NR:6920 580 Bezeichnung: 6.46 K Gruppe: WOLF 6.46 K Jahr: 95 Typ:

## 6.46 K Serie A

### Technische Mitteilung

#### Optimierung Fangergebnis Modelle 46 und 51 (> Bauj. 93)

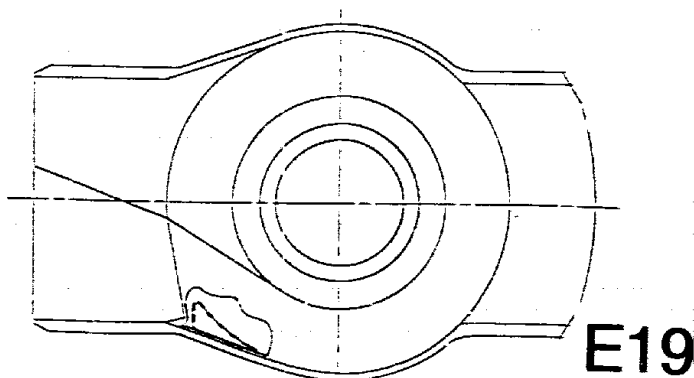
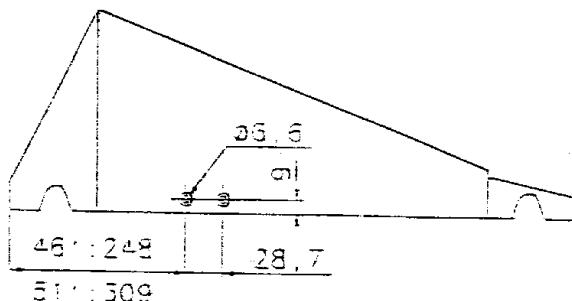
Das Fangergebnis kann - bei insbesondere tiefer Schnitteinstellung - durch den Einsatz von zwei Anbauteilen verbessert werden:

- Anbringen einer Führung im Chassis (2 Löcher bohren)
- Austausch des Verstärkungsbleches am Fangkorb

Nähere Informationen entnehmen Sie der nachfolgenden Darstellung. Für den Austausch werden diese Teile benötigt:

| Art.-Nr. 4693 303 | Führung     | 1 Stück |                           |
| Art.-Nr. 0012 882 | Schraube    | 2 Stück | → 4693 060 Umbausatz kpl. |
| Art.-Nr. 4693 304 | Verstärkung | 1 Stück |                           |

| Art.-Nr. 4693 303 | Führung     | 1 Stück |                           |
| Art.-Nr. 0012 882 | Schraube    | 2 Stück | → 4694 060 Umbausatz kpl. |
| Art.-Nr. 4694 304 | Verstärkung | 1 Stück |                           |

#### Umbausatz für Rasenmäher 6.46 mit zentra'er Höhenverstellung

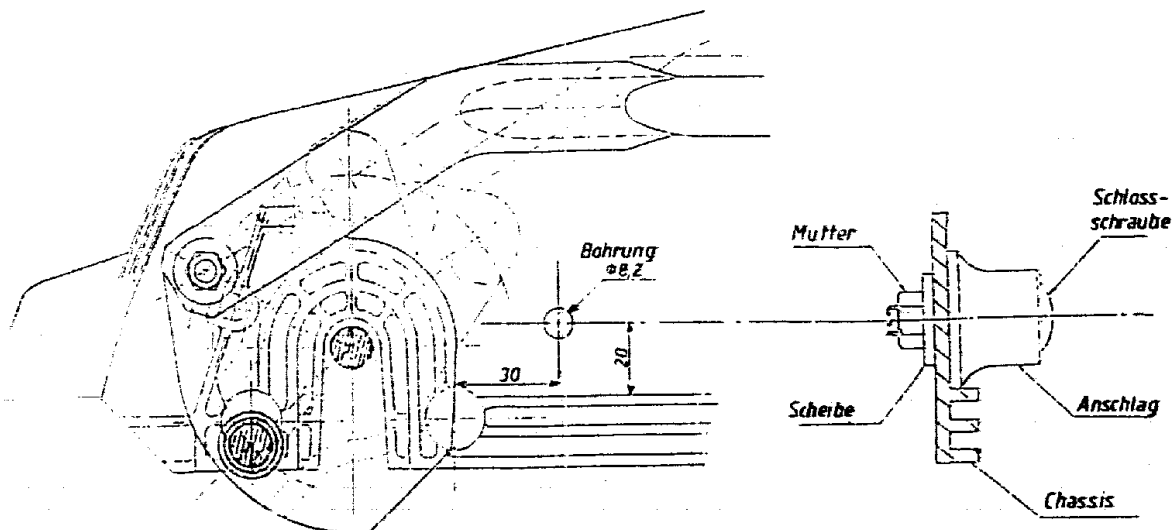
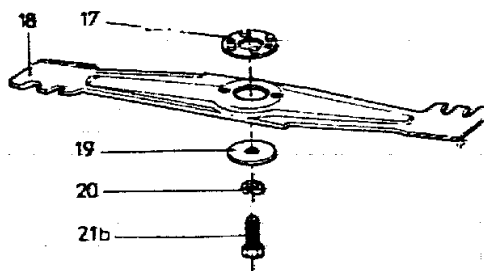
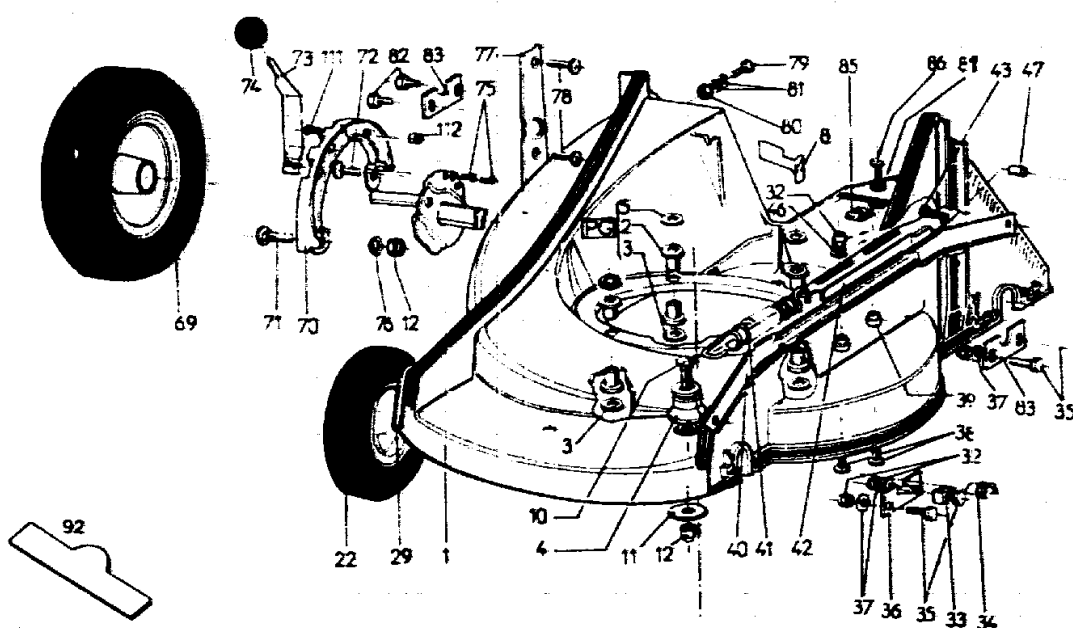
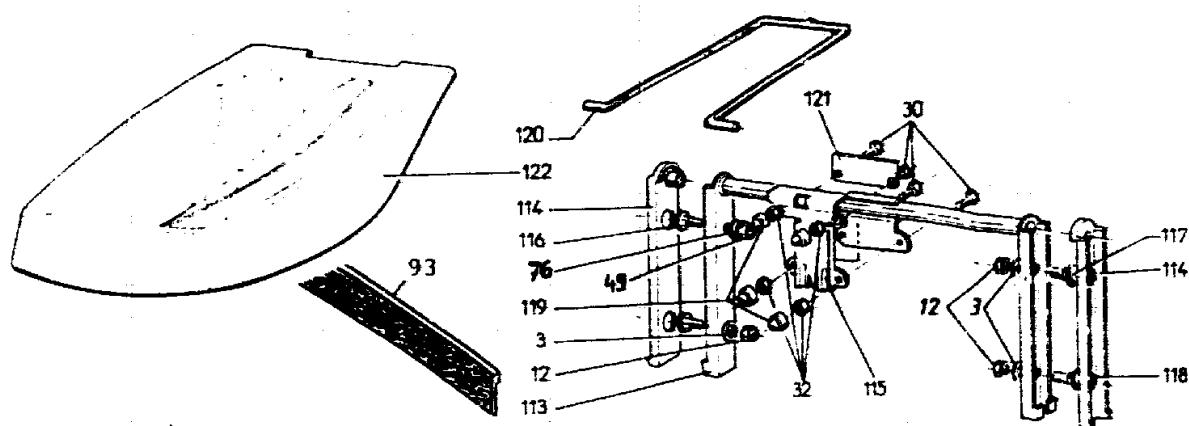
Uns wurden Einzelfälle bekannt, daß die Verbindungsstange der Höhenverstellung beim Anstoßen der Vorderräder auf feste Hindernisse ( Bäume, Mauern usw.) nach unten umklappen kann. Diese Funktionsbeeinträchtigung ist nur in der niedrigsten Schnitthöheneinstellung aufgetreten!

Durch die Montage des Anchlages wird der Weg der Verbindungsstange nach unten begrenzt!

**Bestell-Nummer: 6910 030 Anschlag mit Befestigungsteilen**
